**MINISTERIO DE AMBIENTE
DIRECCIÓN REGIONAL DE COCLÉ
SECCIÓN DE EVALUACIÓN DE IMPACTO AMBIENTAL**

**DRCC-IT-APRO-051-2025
“REFORMAS Y ADICIONES HOTEL CAMPESTRE”**

NOMBRE DEL PROYECTO: “REFORMAS Y ADICIONES HOTEL CAMPESTRE”

Coordenadas UTM en Datum WGS84

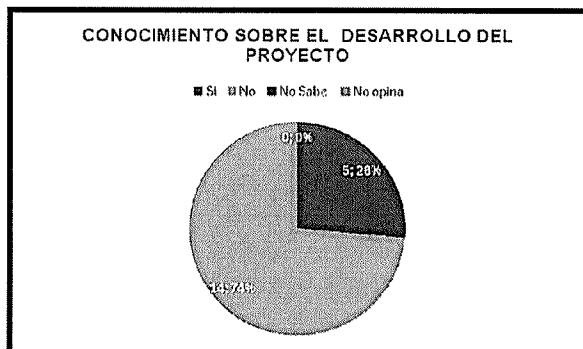
- b. Aclarar si será un solo sistema para todas las cabañas propuestas o un sistema de biodigestor para cada cabaña ya que no queda claro.
 - c. Presentar las coordenadas de georreferencia en DATUM WGS84, de la ubicación de los sistemas a utilizar.

- A continuación, presentamos las coordenadas de cada uno de los sistemas de tratamientos propuestos a ser empleados en la obra.

Grafica No.9 Consideración sobre el beneficio del proyecto a la comunidad

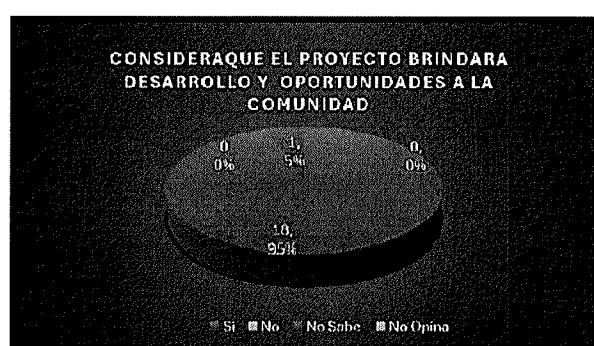
- Del total de las encuestas realizadas se denota solamente un mínimo de 6% el cual equivale a la respuesta de **1** persona que dice “**No Saber**”, si habrá beneficio de parte del proyecto hacia la comunidad, sin embargo, el 94% equivalente a **16** respuestas de las **17** muestras extraídas, representa de forma considerable una reacción positiva de la mayoría de los participantes a la formulación de la pregunta. **Se solicita aclarar los porcentajes de las encuestas y el gráfico presentado.**

d) Queda subsanada la **Grafica No.9:** Consideración sobre el beneficio del proyecto a la comunidad y párrafo descriptivo de la gráfica de la siguiente forma.

Con base en las respuestas proporcionadas a la pregunta, ¿Considera que el proyecto beneficiará al desarrollo de la comunidad y ofrecerá oportunidades?, podemos hacer las siguientes observaciones: Del total de las encuestas realizadas se denota solamente un mínimo de 5% el cual equivale a la respuesta de una (1) persona que dice “No Saber”, si habrá beneficio de parte del proyecto hacia la comunidad, sin embargo, el 95% equivalente a dieciocho (18) respuestas de las 19 muestras extraídas respondieron “SI”, representando de forma considerable una reacción positiva de la mayoría de los participantes a la formulación de la pregunta.

Grafica No.10: Consideración de afectaciones ambientales

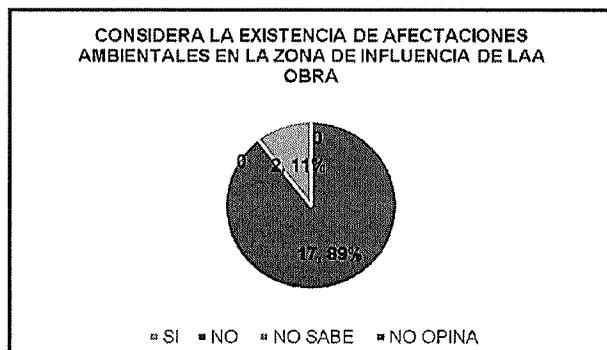
- En la página 97 indican que de acuerdo a la pregunta realizada con respecto a ¿Considera que existen afectaciones ambientales en la zona de influencia de la obra?, la mayoría de las personas encuestadas respondieron que “**No** consideran la existencia de afectaciones ambientales”, representando como se muestra en la gráfica por la cantidad de quince (**15**) y un mínimo correspondiente a la cantidad de **2**, dicen “**NO SABER**” si existen **afectaciones ambientales en el área de influencia de la obra**. **Se solicita aclarar los porcentajes de las encuestas y los gráficos presentados.**

e) Queda subsanada la **Grafica No.10:** Consideración de afectaciones ambientales y párrafo descriptivo ubicado en la página No. 97, de la siguiente forma.

De acuerdo con la pregunta realizada con respecto a ¿Considera que existen afectaciones ambientales en la zona de influencia de la obra?, la mayoría de las personas encuestadas respondieron que “**No**” consideran la existencia de afectaciones ambientales, representando como se muestra en la gráfica por la cantidad de diecisiete (17) y un mínimo correspondiente a la cantidad de dos (2), dicen “**NO SABER**” si existen afectaciones ambientales en el área de influencia de la obra.

Grafica No. 12: Sexo de los encuestados

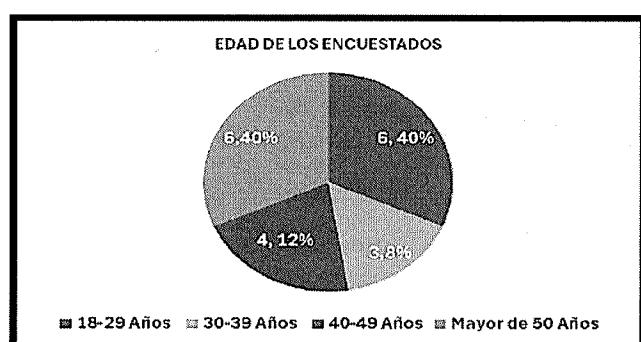
- En la página 99, el grafico 12. Sexo de los encuestados indica que son ocho (8) femeninos y nueve (9) masculino. **Se solicita aclarar la cantidad de encuestados y los gráficos presentados.**

f) Queda subsanada la **Grafica No.12: Sexo de los encuestados** y párrafo descriptivo ubicado en la página No.99, de la siguiente forma.

Según la recopilación de la información queda expresada en la gráfica que la mayoría de las personas encuestadas, específicamente diez (10) son de sexo femenino quienes al momento se encontraban desempeñando labores como ama de casa, cajeras, ayudante general en comercios, servicios independientes, administradora de abarrotería, farmacéutica, administradora, estudiante, personal docente y secretaria del centro Educativo El Valle, mientras que los encuestados masculinos representan nueve (9).

Grafica No.15: Residencia de los encuestados

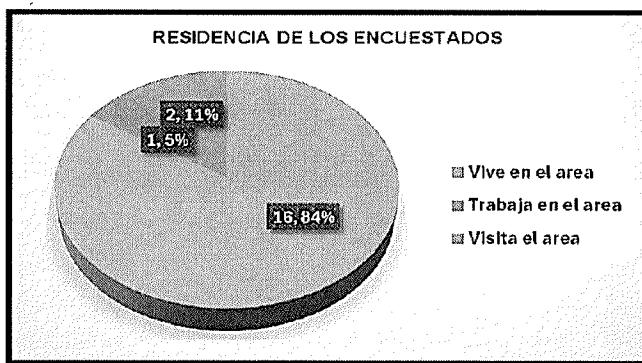
- h. En la página 101, Según la información recopilada mediante la formulación de la encuesta se evidencia que la mayoría de las personas que participaron en las preguntas manifestaron vivir en el sector, representando una cantidad de dieciséis (16) y solo una persona (1) respondió no residir, pero que se traslada de lunes a sábados al poblado de El Valle por motivos de trabajo. Se solicita aclarar los porcentajes de las encuestas y los gráficos presentados.

h) Queda subsanada la **Grafica No.15: Residencia de los encuestados** y párrafo descriptivo ubicado en la página No.101, de la siguiente forma.

Según la información recopilada mediante la formulación de la encuesta se evidencia que la mayoría de las personas que participaron en las preguntas manifestaron vivir en el sector, representando una cantidad de diecisiete (17) y solo dos (2) persona no residir, pero que se traslada de lunes a sábados al poblado de El Valle por motivos de trabajo.
